Département des Hauts-de-Seine
Commune de RUEIL-MALMAISON

Modification n°7 du Plan Local d'Urbanisme (P.L.U.)

Notice explicative
ADDENDUM

décembre 2018

Schéma soumis à enquête

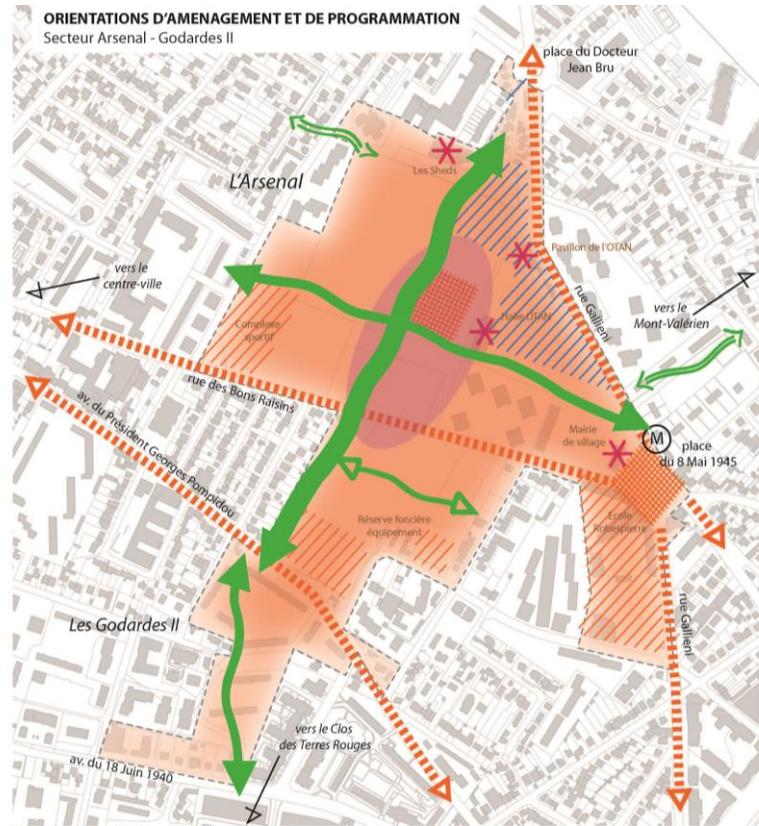
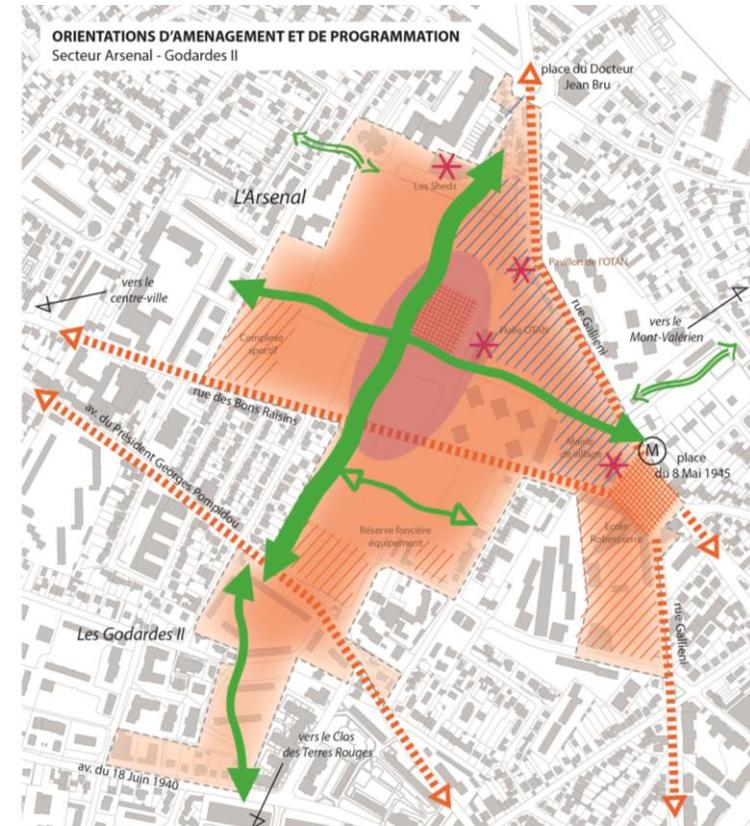
Le manque de similitude entre le volet écrit et graphique de l'OAP soulignée lors de l'enquête publique est corrigé. La légende est également complétée à la demande de la SPL Rueil Aménagement.

Le taux de logements sociaux inscrit dans l'OAP, actuellement 30%, est corrigé pour le rendre cohérent avec la modification annoncée dans la notice explicative et le règlement de la zone UDa (25%).

USP 26

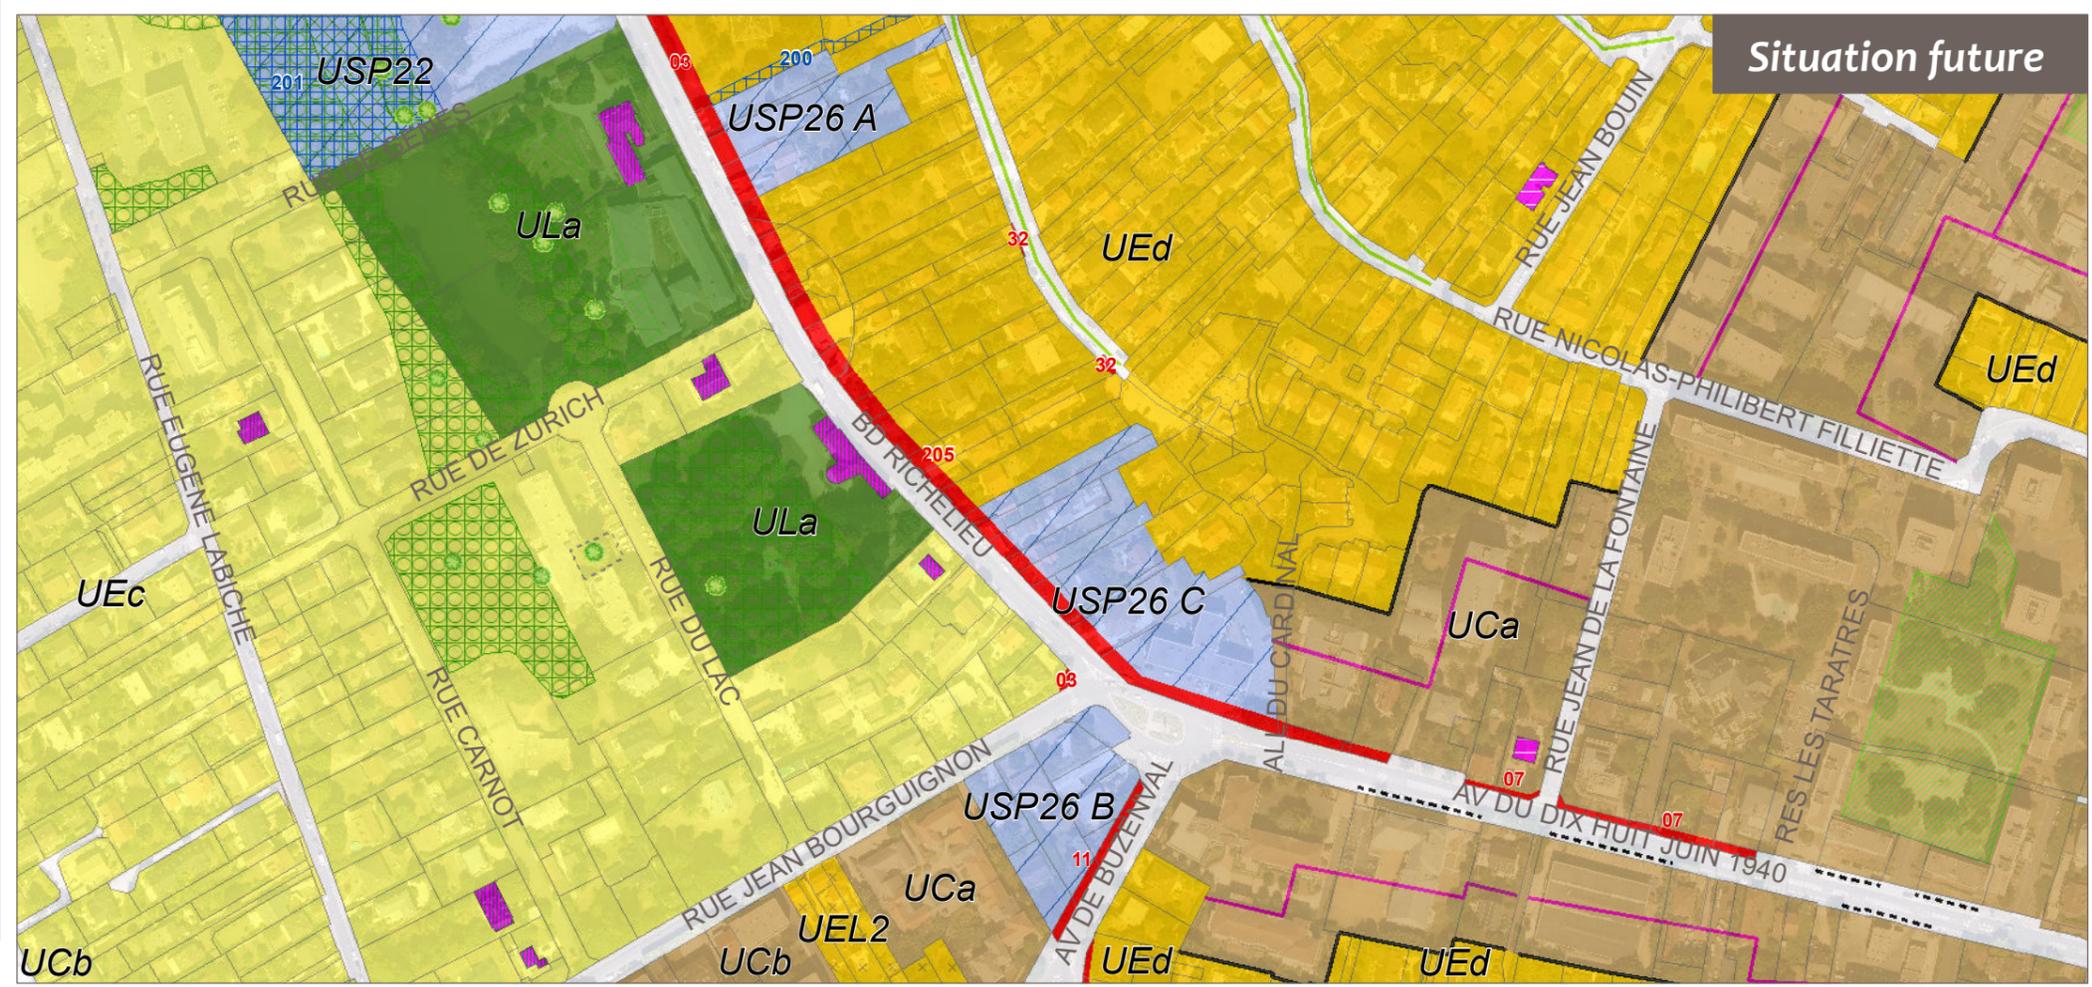
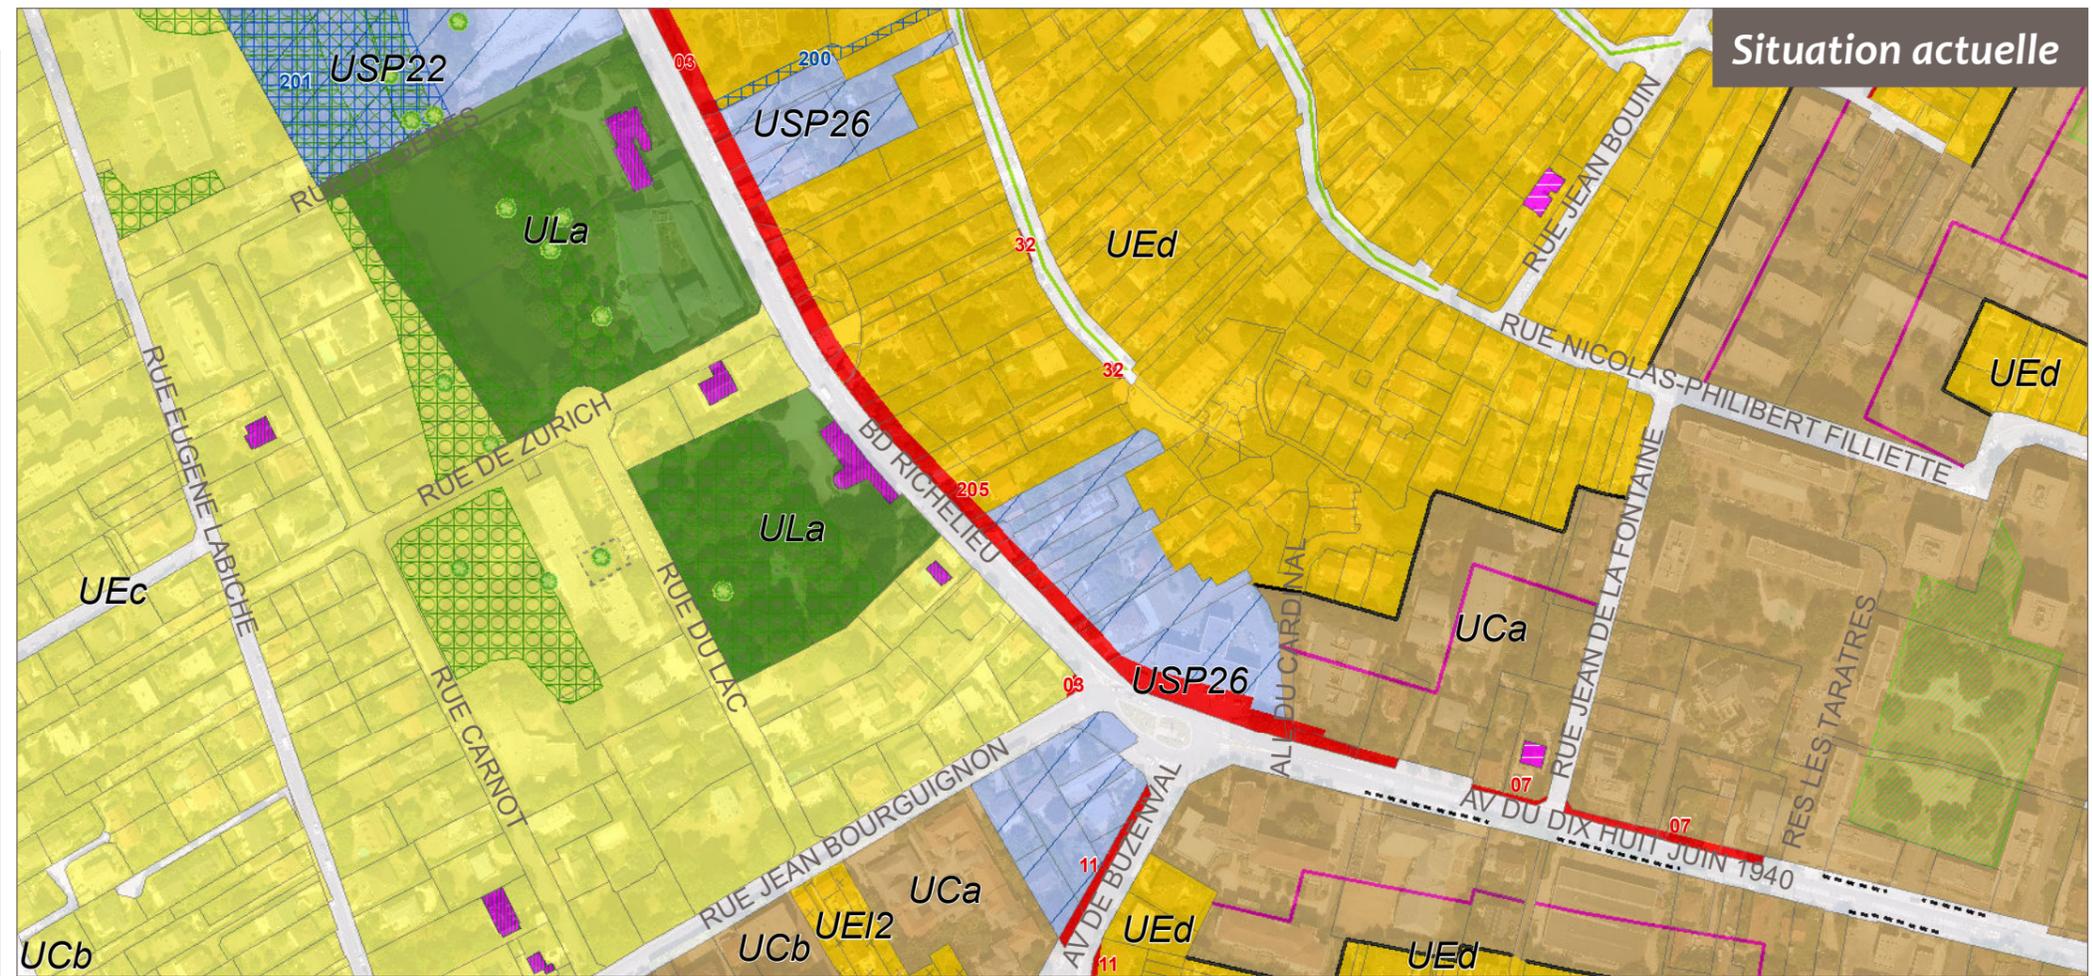
Le secteur de projet Boulevard Richelieu / Place Besche (USP 26) se compose de trois sous-secteurs nommés USP 26 A, B et C. La distinction entre ces deux périmètres n'est pas retranscrite au plan de zonage. En effet, ce document fait uniquement référence à la zone USP 26. Afin de faciliter la compréhension du document, et dans un souci de cohérence entre les pièces du PLU, le plan de zonage fera désormais mention de la zone USP 26A et USP 26B.

USP 19

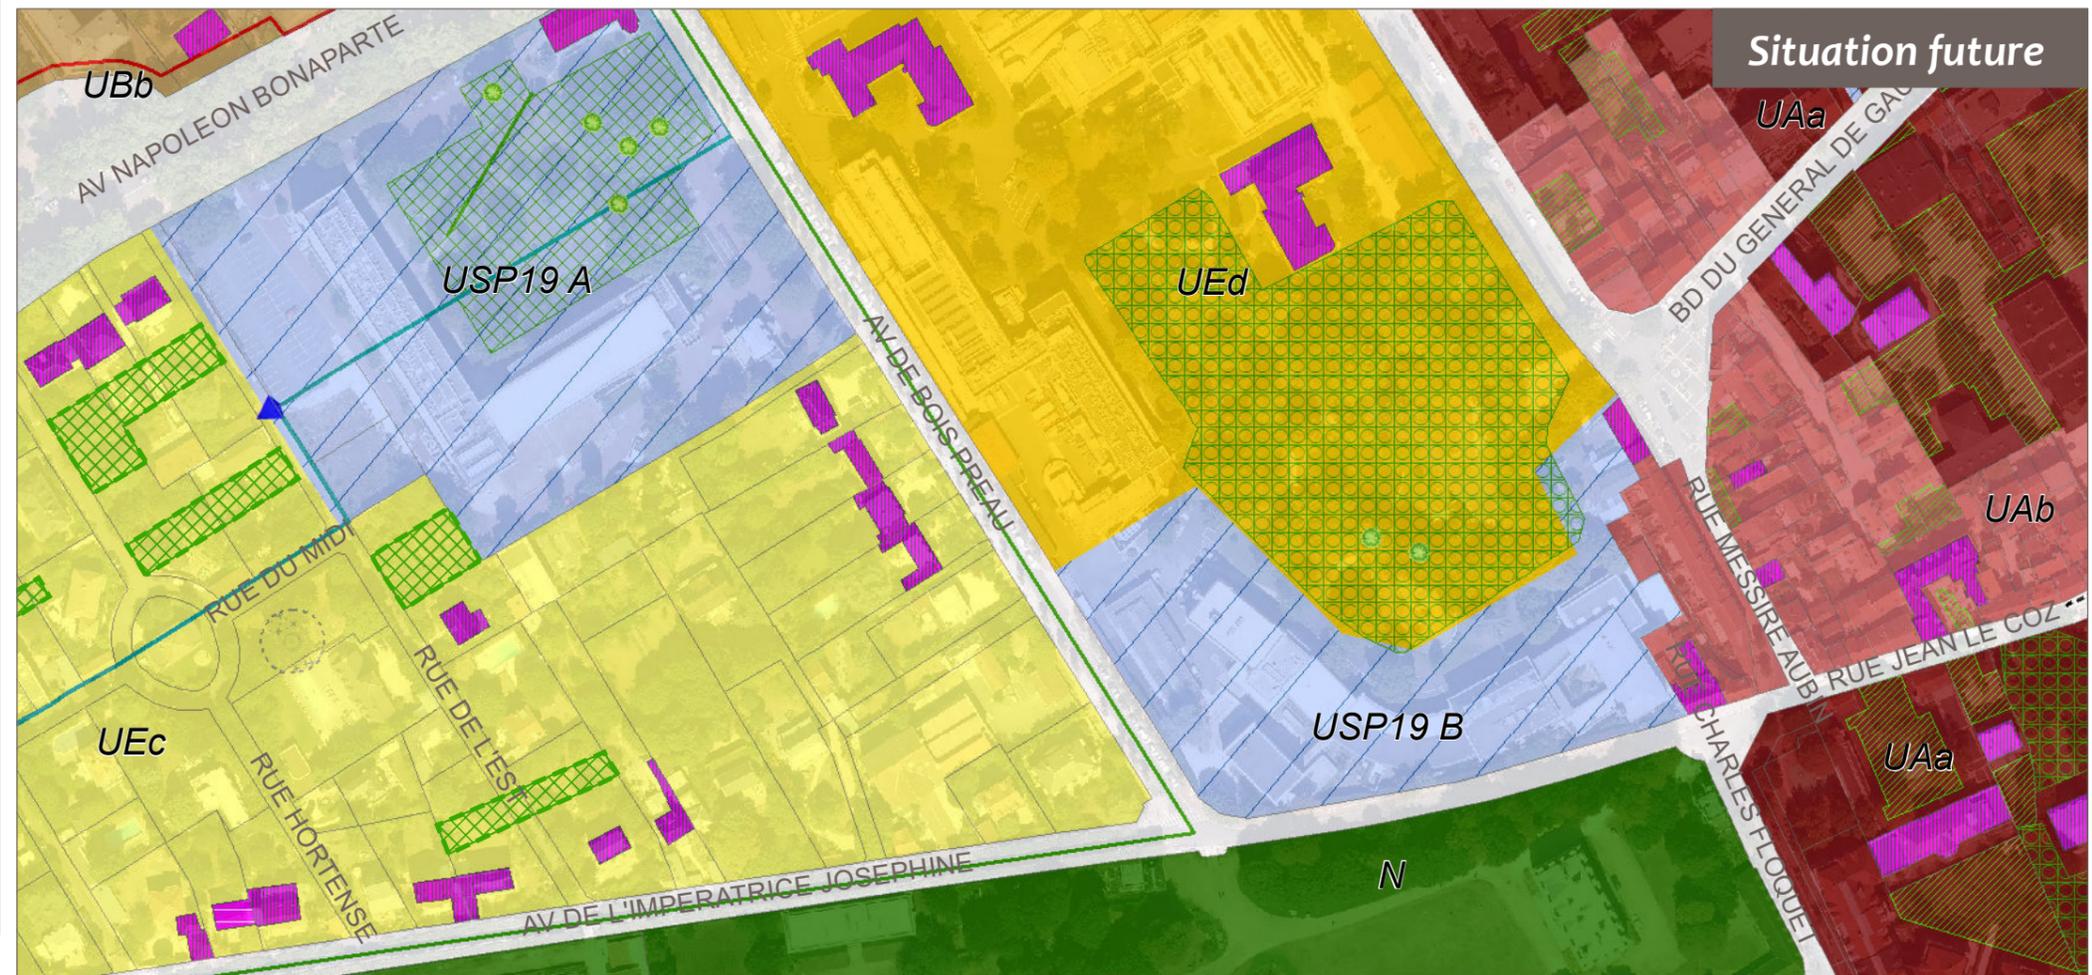
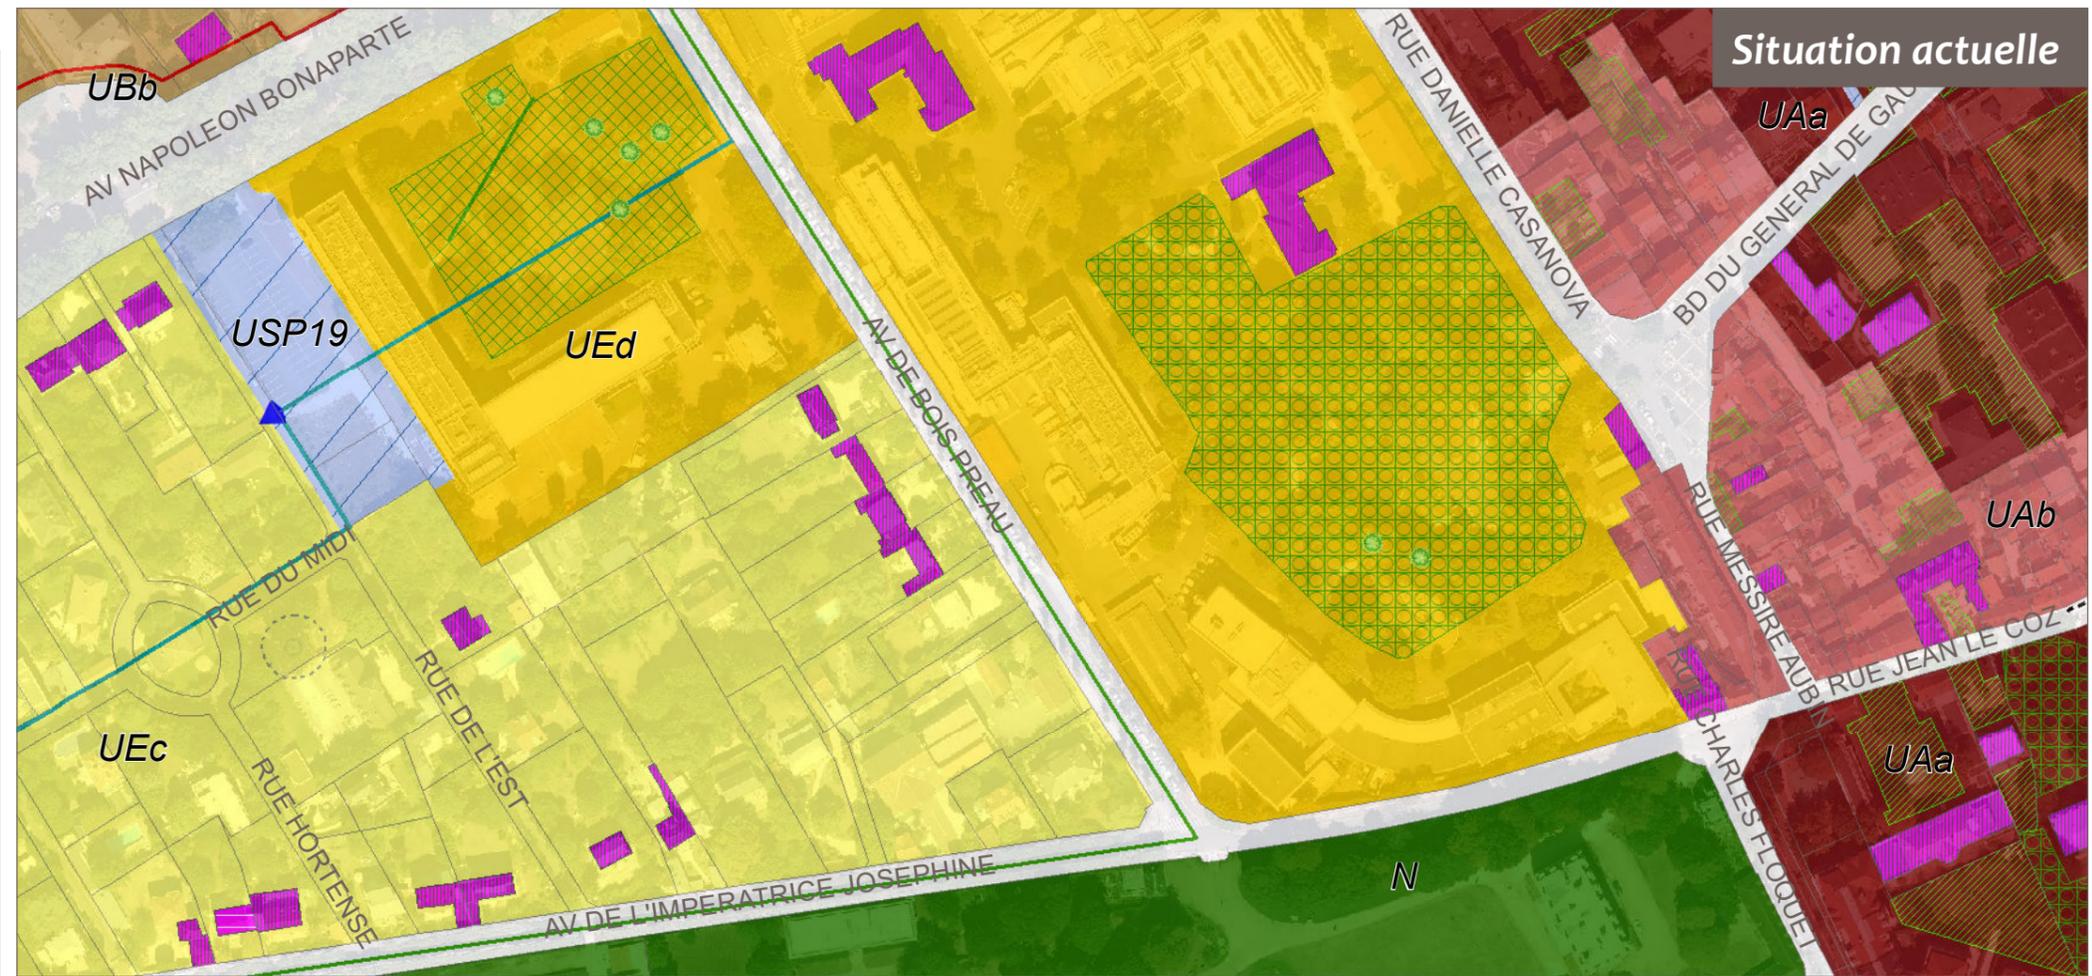
A l'instar de l'USP 26, le secteur de projet rue de l'Est (USP 19) se compose de plusieurs zones (USP 19 A et B). Afin d'en clarifier sa lecture, le plan de zonage sera complété des mentions USP 19 A et B.
